合成氨压缩机 C3 节能改造土建设计补充说明

四川天华化工集团股份有限公司为提升大化肥生产装置的生产能力,拟实施合成氨压缩机 C3 节能改造,拟新建一 C3 变频室。因项目推进工作的紧迫性,为有利于招投标预算及工程量清单编制,加快项目的推进,我单位现对施工方案中的不完善部分,按以下方案处理:

C3变频室总平面布置方案图 1:300

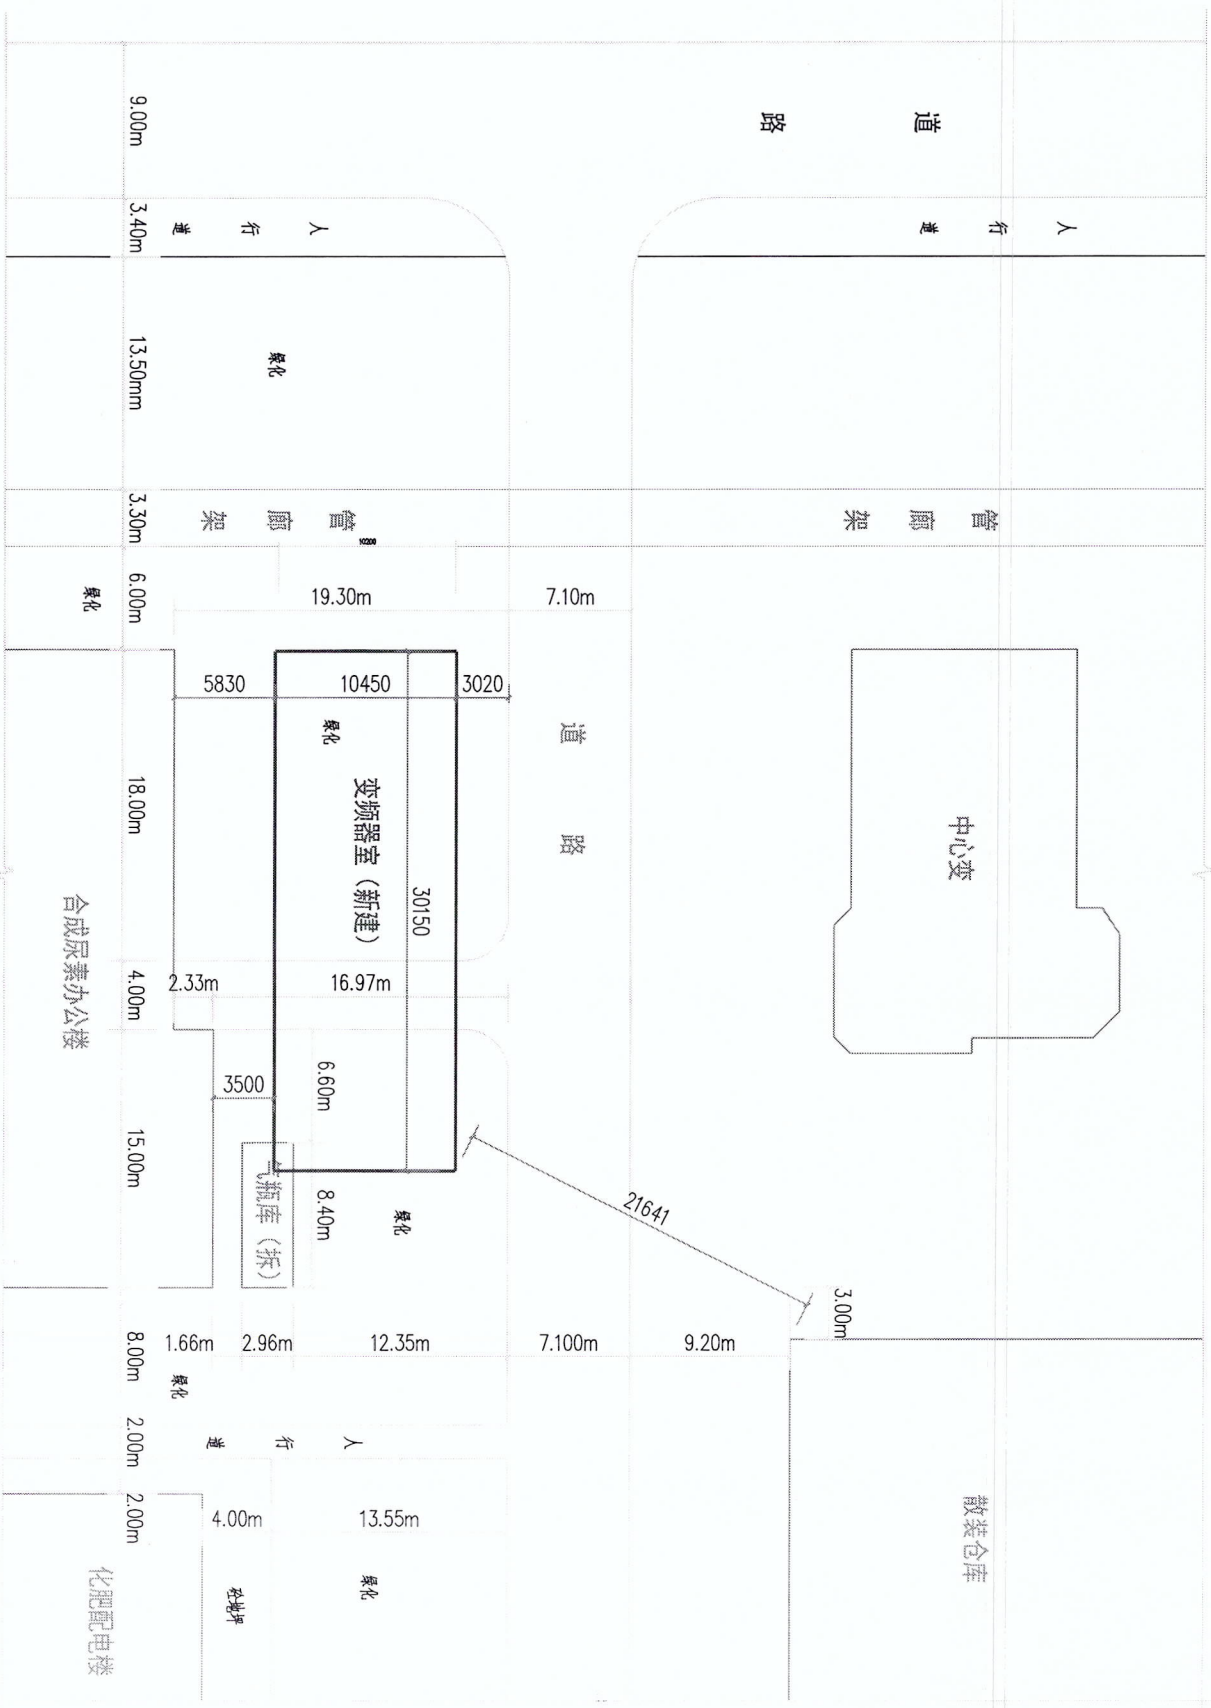
- (10) 图中百叶窗 (BYC 表示部分) 为铝合金百叶窗。
- (11) 基础接地做法: 各桩基承台采用-50×5 镀锌扁铁闭合连接, 与生产装置区防雷接地扁铁连接。
- (12) 预留孔洞防雨罩为成品铝合金防雨罩。
- (13) 雨蓬做法详 03J502-2, (A) 轴部位 YP₁-B4015-24-3, ①轴部位 YP₂-B1112-19-3, ④轴部位雨蓬 YP₂-B1812-19-3。
- (14) 门窗过梁按 03G322-1 图集荷载等级 2 级过梁选用。
- (15) 屋面石灰砂浆隔离层为 1:2.5。
- (16) 屋面 LC5.0 轻集料混凝土改为 1:6 水泥矿渣轻质混凝土。
- 7、需拆除原气瓶库, 长 8.4m, 宽 2.96m, 高 3.85m, 墙厚 240mm。
- 8、安装: 按安装项目附表
- 9、总图布置暂按电子版
- 10、其余按设计计算。
